DEMANDE PAR LA SOCIETE CONCERTO DEVELOPPEMENT
D'UNE AUTORISATION D'EXPLOITATION D'UNE
PLATEFORME LOGISTIQUE A LA CHAPELLE
D'ARMENTIERES

ENQUÊTE PUBLIQUE
N° TA: E19000022/59
ARRETE N° 2019-02-25 du Préfet du
NORD

RAPPORT
DU COMMISSAIRE ENQUETEUR

**LOCALISATION DES ZONES NATURA 2000
Echelle non contractuelle – Novembre 2018**

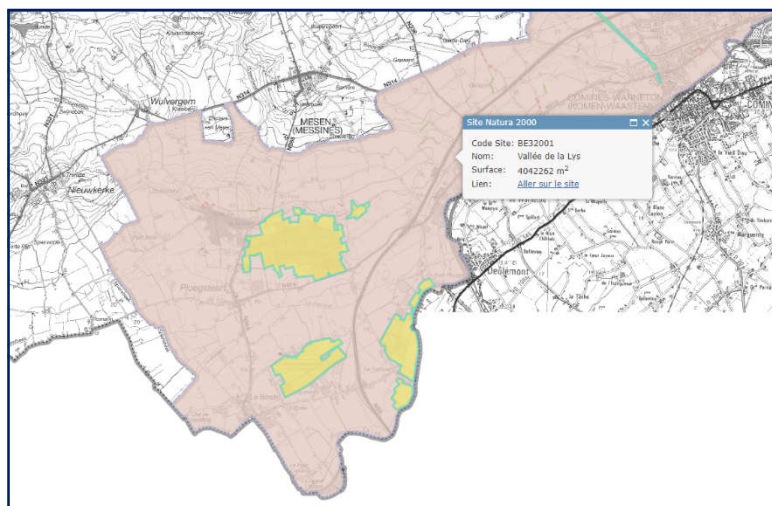
8 – Carte zone Natura 2000

La carte a été complétée.

17 – Données climatiques

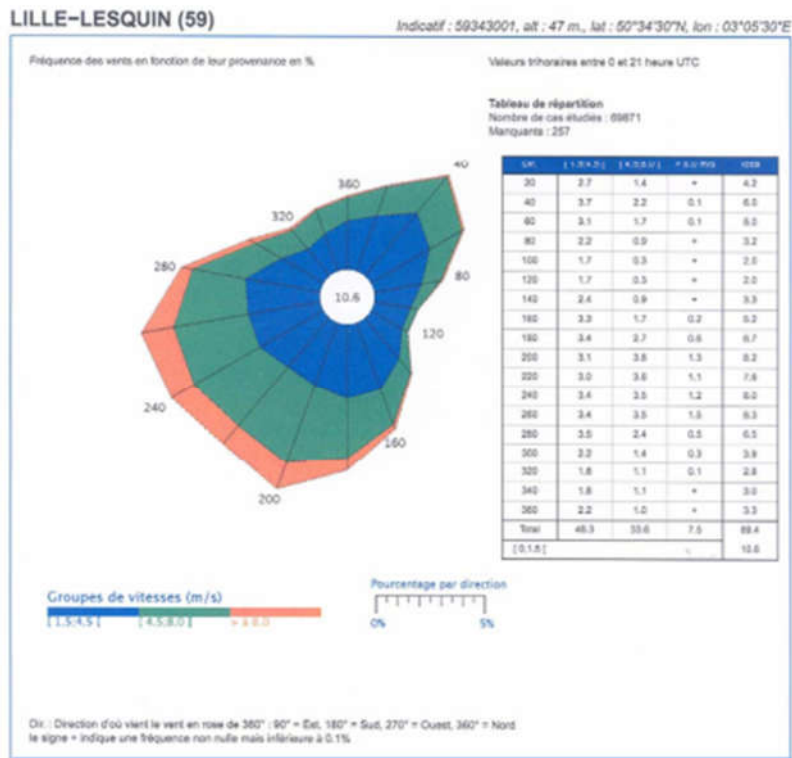
16. Air (p55) : veuillez prendre en compte le **Plan de Protection de l'Atmosphère** et justifier de la compatibilité du projet avec celui-ci.
17. Données climatiques (p58) : l'illustration (rose des vents et tableau) n'est pas lisible.

La rose des vents a été "agrandie" afin d'assurer sa lisibilité.

CONCERNANT LA GESTION DES EAUX PLUVIALES

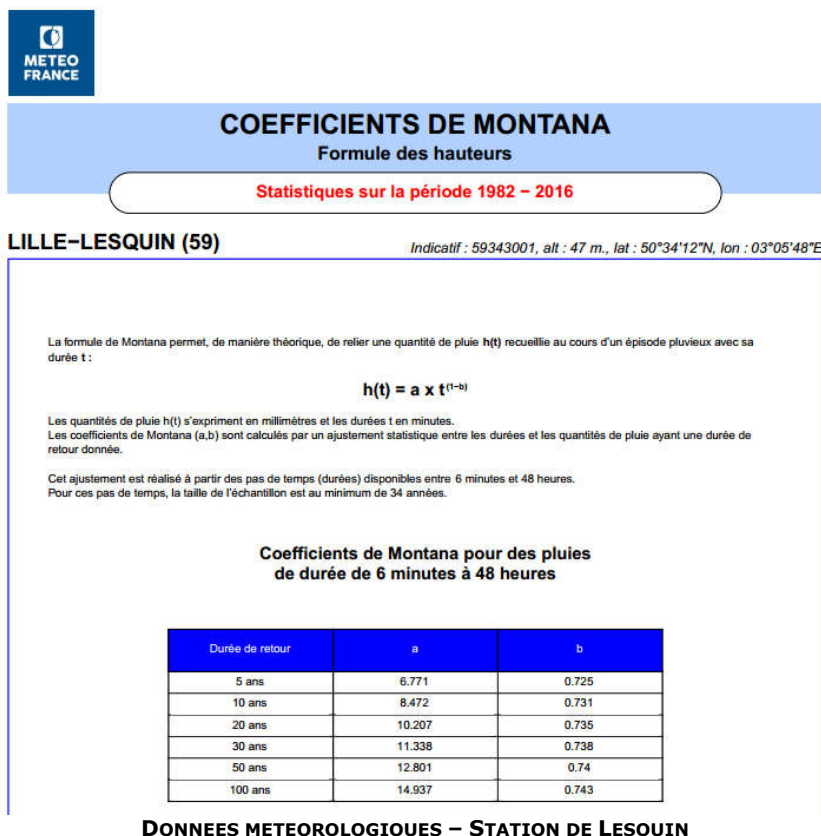
Dans ces éléments, vous trouverez normalement la réponse à tous les points et donc également les points liés à la gestion des eaux pluviales avec notamment la prise en compte de la station de Lesquin et des coefficients de Montana plus récents.

Les coefficients de Montana ont été corrigés et sont issus de la station de Lesquin, datant de moins de 4 ans.

Les volumes de tamponnement ont été recalculés sur la base de la même méthodologie de calcul. Ceux-ci sont légèrement augmentés. Les ouvrages ont donc été agrandis en conséquence (Cf. fiches de calcul en page suivante et plan de masse en pièce jointe).

COUPE 1

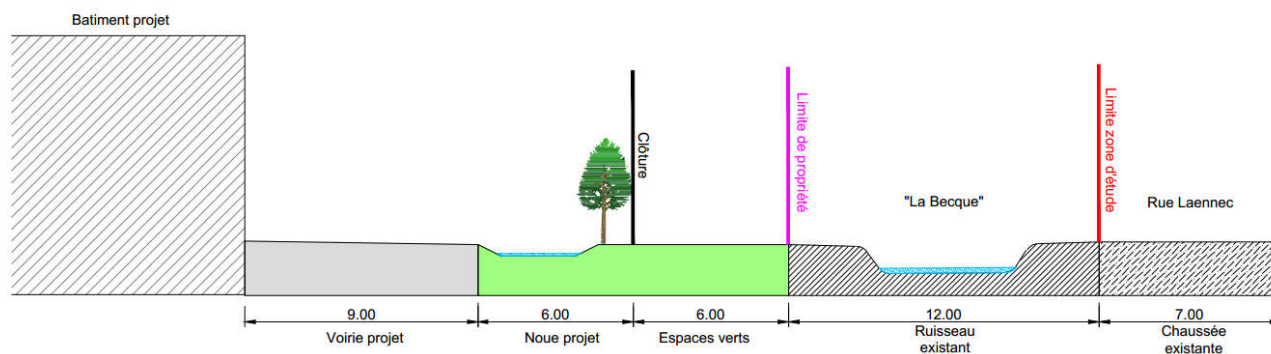
Tout impact sur une espèce protégée serait susceptible de modifier substantiellement le dossier initial et donc occasionner des délais supplémentaires. Au regard des derniers éléments transmis, il est nécessaire que la superposition (enveloppe projet /cartographie d'inventaires) demandée reprenne les pointages d'Achillée sternutatoire pour s'assurer qu'il n'y a pas de chevauchement notamment sur la partie haute des berges des becques et fossés concernés (comme demandé dans notre avis). En effet, la cartographie transmise en coupe ou sur plan ne suffit pas à lever ce point. La largeur de trait de la limite cadastrale et la présence des habitats favorables à proximité immédiate du projet (zone de banquettes, haut de berge) peuvent encore se confondre.

Les cartographies ont été précisées. Celles-ci justifient de l'absence d'impact sur l'espèce protégée ainsi que sur les habitats (Cf. Plans en pièces jointes et coupe ci-après).

Les zones d'enjeu écologiques identifiées correspondent aux fossés et becques. Ces zones sont en dehors du projet, donc déjà en mesure d'évitement.
